## СВОДКА ОТЗЫВОВ

по предварительной редакции проекта межгосударственного стандарта ГОСТ 9454  
«Металлы. Метод испытания на ударный изгиб при пониженной, комнатной и повышенной температурах»  
Шифр темы: RU.1.351-2023 (1.3.375-2.074.23)

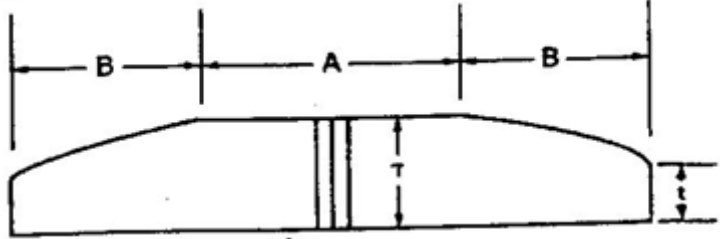
ПАО «ТМК» эл. письмо от 02.06.2023 г.	Что подразумевают под фактором «вынужденная поза». В инструкциях по безопасности такого фактора нет. При работе на копре оператор стоит возле копра. Исключить слова «вынужденная поза».	Замечание принято. По многочисленным предложениям Раздел 4 исключен.
18	Раздел 4 пункт 4.4	АО «ВМЗ» № 200272-И-225/23 от 29.05.2023	Предлагаем исключить. Ранее уже прописаны требования к температурному режиму по проведению испытаний. Или предлагаю следующую редакцию: «С целью обеспечения температурного режима при проведении испытаний, помещения для испытаний может быть оборудовано системами кондиционирования воздуха».	Замечание принято. По многочисленным предложениям Раздел 4 исключен.
19	Раздел 4 пункт 4.6	ОАО «Северсталь-метиз» № 03-03-16-2357 от 26.05.2023 г.	Заменить слова «отключить электромеханической систему» на слова «отключить электромеханическую систему...» «4.6 При неисправности оборудования следует прекратить работу, отключить электромеханическую систему от сети и сообщить о неисправности руководителю работ.»	Замечание принято. По многочисленным предложениям Раздел 4 исключен.

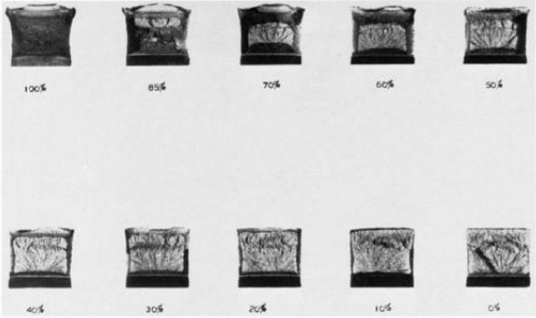
АО «НИКИЭТ» № 240-04/10054 от 04.07.2023 г.	Исключить.	Замечание принято. См. ответ на замечание № 1
53	Раздел 9, пункт 9.10	ПАО «ТМК» эл. письмо от 02.06.2023 г.	Целесообразно предусмотреть возможность документирования результатов испытаний в электронном виде (например, с использованием корпоративных информационных систем или электронного документооборота)	Замечание принято. Возможность предусмотрена.
54	Приложение А	АО «НИКИЭТ» № 240-04/10054 от 04.07.2023 г.	Образец № 20 удалить, либо дать по нему полную информацию – См. п.1 замечания 9 настоящей таблицы.	Замечание принято. Приложение А исключено как неактуальное в современных условиях
